発行番号:2022-010-1

株式会社マクエイト

JS-1 樹脂金型増設に関するご連絡

①側面(ゲート側:材料注入位置) 左側 従来金型 右側 増設金型

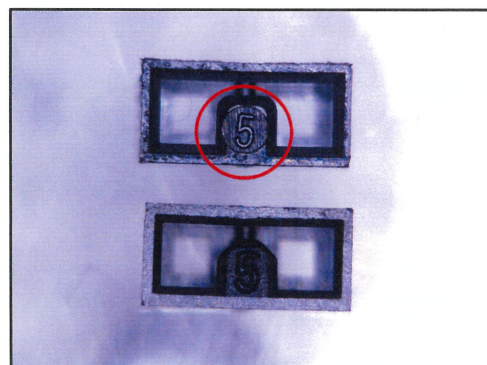
- ・外観(見た目)に違いが生じます。詳細は、別紙「JS-1 新旧製品 外観比較画像」を参照下さい。
